Název zakázky : Výstupní-TTV

ZL č.1

NÁZEV ZMĚNY / ROZPOČTU : TTV-změna způsobu založení

POPIS / SCHEMA :

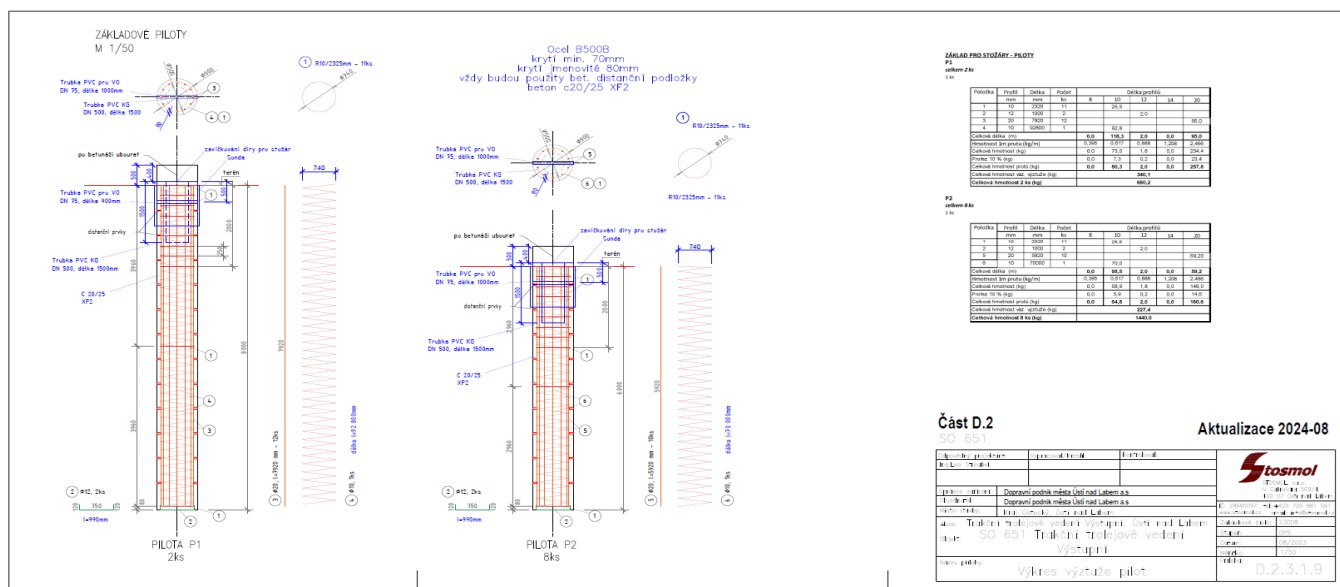
PŘÍČINA / DŮVOD : Na základě zjištěných skutečností a kolizí stavby se stávajícími inž.sítěmi-ČEZ Distribuce, VO a CETIN muselo dojít u základů TTV č. 88-97 ke změně způsobů založení TTV z kopaných ŽB základů na velkoprofilové piloty, na kterých bude TTV č. 88-97 založeno. Na základě těchto skutečností zpracovali projektanti podklad a rozdílový výkaz výměr, který zhotovíte nacení a předloží v rámci Dodatku č. 1 investorovi k odsouhlasení.

1) VPC/MNP-viz rozdílový výkaz výměr od projektantů stavby
